改善箇所説明図①

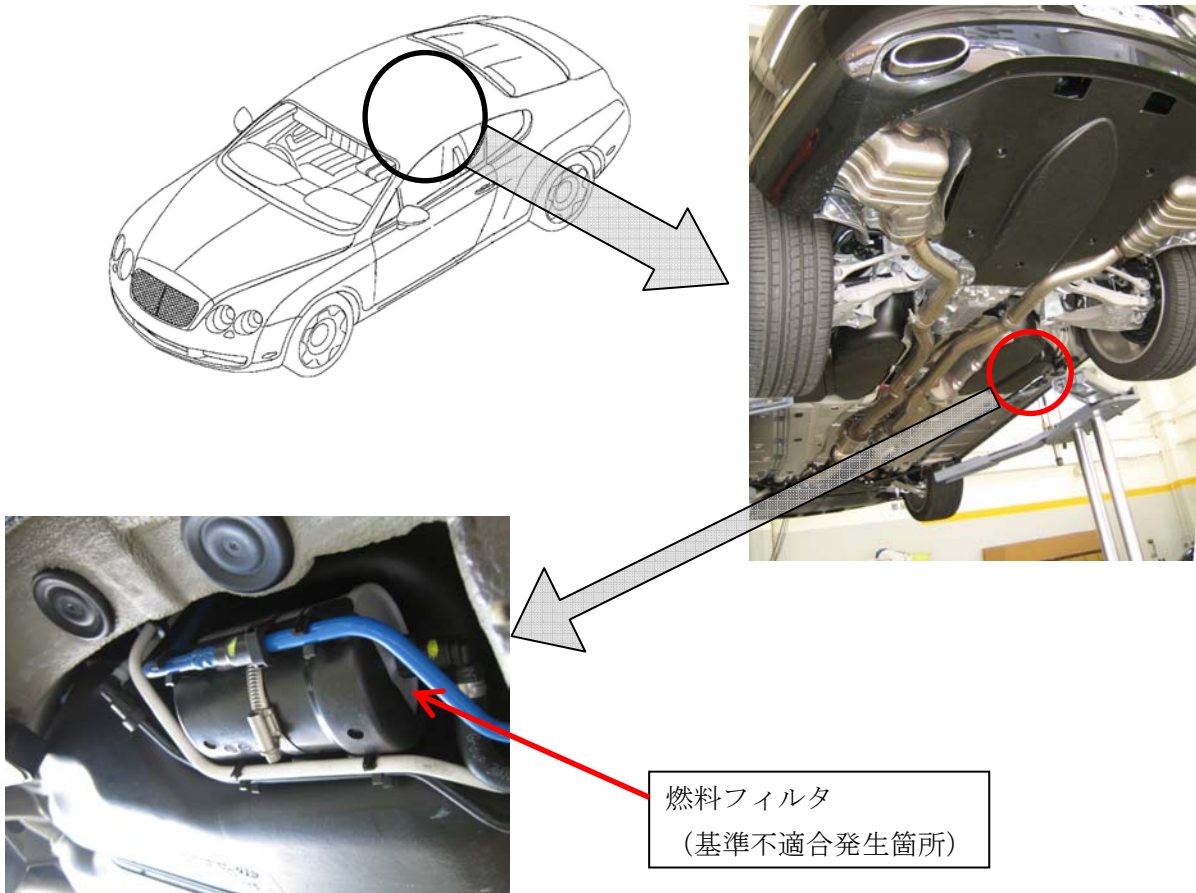
基準不適合発生箇所

燃料フィルタの防錆処理が不適切なため、道路凍結防止剤により当該フィルタが腐食することがある。そのため、そのまま使用を続けると燃料が漏れるおそれがある。

改善の内容

全車両、燃料フィルタを点検し、対象の部品は対策品と交換する。

識別

エンジンルーム内にベントレーのロゴと「RE08/02」と書かれたステッカーを貼付する。
